Se remite, para su conocimiento y fines pertinentes, el Informe Final N° 284, de 2025, que contiene el resultado de auditoría efectuada en la Dirección de Arquitectura de la región de Tarapacá, al contrato de obras "Restauración Arquitectónica Teatro Municipal, Iquique".

INFORME FINAL

DIRECCIÓN DE ARQUITECTURA DE LA REGIÓN DE TARAPACÁ

INFORME Nº 284, 21 DE NOVIEMBRE DE 2025

Anexo N° 4: Registro fotográfico de las visitas a terreno.

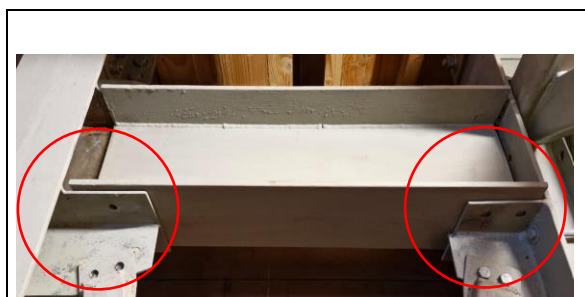
Respecto de la letra a), la DARQ en su oficio de respuesta argumenta que los pernos en estructuras metálicas cumplen funciones esenciales de unión y fijación, aportando estabilidad y permitiendo el desmontaje o reensamblaje de los elementos. En el caso observado, señala que el proyecto fue modificado durante su ejecución, respetando siempre las especificaciones técnicas. Añade que la partida corresponde a 43.107 kg de estructura metálica, cuya soldadura -fue con cordón continuo y penetración completa. Considerando la calidad de la obra, el análisis estructural y la proporción del elemento objetado respecto del total, la inspección fiscal aprobó la ejecución y el pago de la partida.

Sin embargo, se resuelve mantener la observación debido a que la DARQ no aportó antecedentes que acrediten que los elementos metálicos que conforman el pilar ubicado en la intersección de los ejes 1B y C4, en el primer nivel, podían ser traslapados y que se ajustan a la unión de elementos establecida en el detalle N° 7 de la lámina N° ESTR-05 del proyecto estructural.

Fotografía N°	1
Fecha captura	05-03-2025
Ubicación	Pilar ubicado en la intersección de los ejes 1B y C4, en el primer nivel.
Contenido	Traslape de elementos.

Fotografía N°	3
Fecha captura	05-03-2025
Ubicación	Viga ubicada en el eje 5A entre los ejes C1 y C1', en el tercer nivel.
Contenido	Ausencia de pernos en elemento.

Fotografía N°	4
Fecha captura	05-03-2025.
Ubicación	Viga ubicada en el eje C3 entre los ejes 1A y 1B, en el tercer nivel.
Contenido	Ausencia de pernos en elemento.

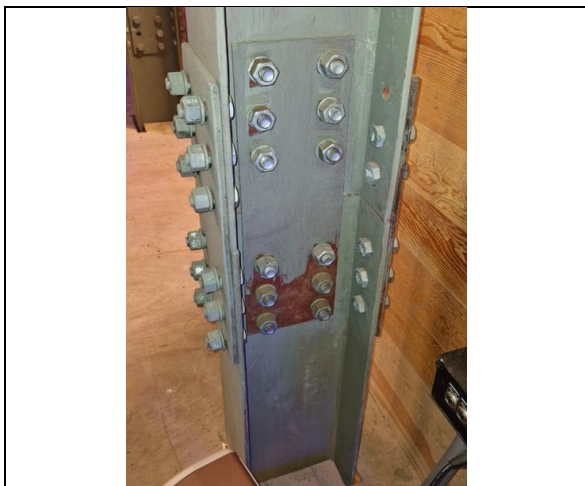
En relación con la letra c), la DARQ señala que el hallazgo corresponde a una superficie no pintada de aproximadamente 30 cm², dentro de una partida que contempla la aplicación de pintura en 250 m². Indica que esta observación no fue advertida durante la ejecución ni en la recepción de la obra, debido a su ubicación y tamaño reducido. Por lo tanto, considera que se trata de una observación de calidad, y no de un incumplimiento en la ejecución de la partida, lo que no impide el pago íntegro de la misma. Además, informa que se ha solicitado a la empresa la corrección del detalle, la cual ha sido aceptada y se encuentra comprometida a ejecutarla en los próximos días.

Considerando que el servicio reconoce la observación formulada y ha comprometido acciones para corregir la falta de pintura en la estructura metálica, se resuelve mantener la observación.

Fotografía N°	5
Fecha captura	14-03-2025
Ubicación	Pilar ubicado en la intersección de los ejes 2A y C4, en el primer nivel.
Contenido	Elemento mal pintado.

Fotografía N°	6
Fecha captura	14-03-2025
Ubicación	Pilar ubicado en la intersección de los ejes 1B y C1, en el primer nivel.
Contenido	Elemento mal pintado.
